# 성능위주설계 확인·평가단 사전예비 검토의견서

## 〈 화재·피난 시뮬레이션 분야 〉

①, ② 소방차 활동구역

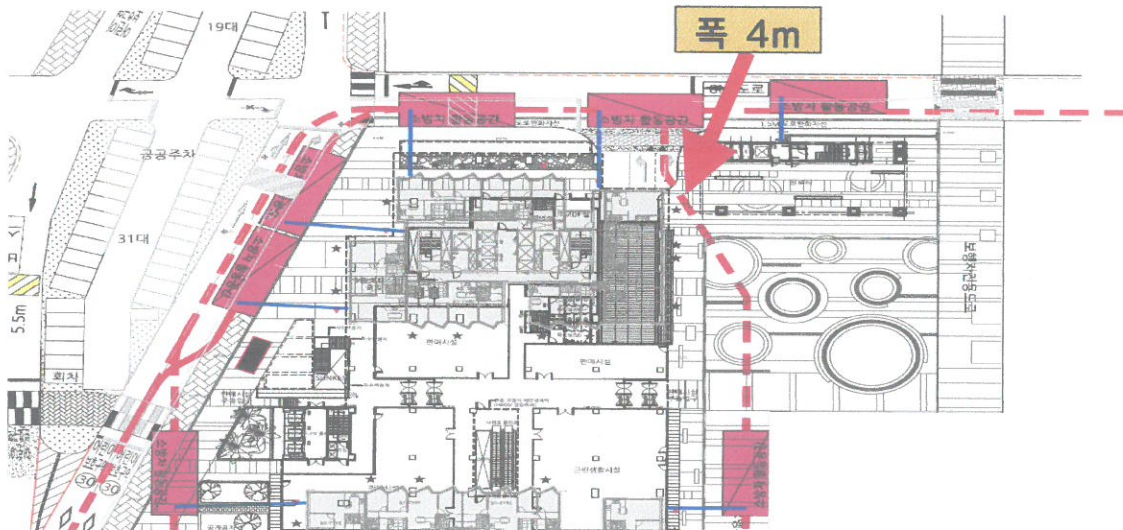
1. 공공청사의 소방관진입창은 계단과 먼 방향으로 재검토 할 것
2. 소방차 활동공간 ①, ②, ④ 위치는 보행통로와 가로수로 인한 소방차량 정차 및 사

다리 전개가 불가한 상황이며, ④에서⑧ 사이의 통행로 또한 가로수와 공원이 조성되어 있어 소방차 통행이 불가능하므로 소방차량 통행로 확보에 대한 구체적인 계획을 제출할 것

④ 소방차 활동구역

④에서⑧ 사이의 통행로
